ACTA DE INSPECCION

D. [REDACTED] y D. [REDACTED] Inspectores Residentes del Consejo de Seguridad Nuclear (CSN), en la Central Nuclear de Almaraz, sita en el Término Municipal de Almaraz (Cáceres).

Certifica: Que han realizado inspecciones a las actividades realizadas por el Titular de la Central Nuclear de Almaraz durante los meses de julio, agosto y septiembre del año dos mil once.

Ref.- CSN/AIN/AL0/11/927

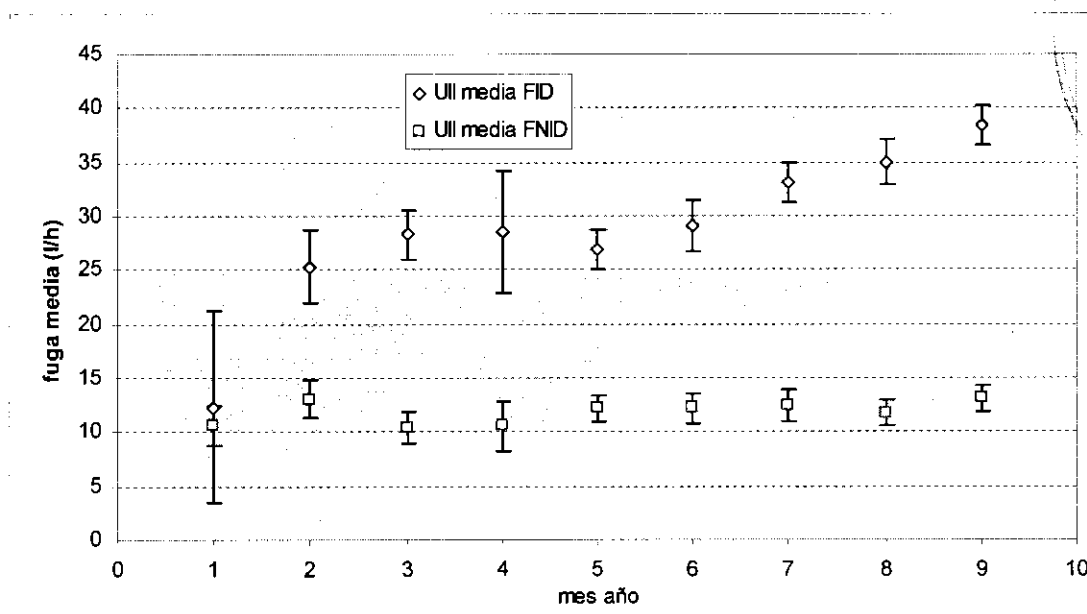
Que se ha realizado un seguimiento de las fugas identificadas y no identificadas en ambas unidades, observándose un incremento a lo largo del tiempo de la fuga identificada en Unidad II. Que para esta Unidad se calcula media mensual de los valores recogidos siendo los mostrados en la gráfica adjunta, con un incremento del valor medio mensual de la fuga identificada desde 12.3 l/h en enero hasta 38.4 l/h en septiembre. Que el incremento de la fuga identificada en Unidad II está asociado a la fuga por las válvulas de seguridad del presionador.
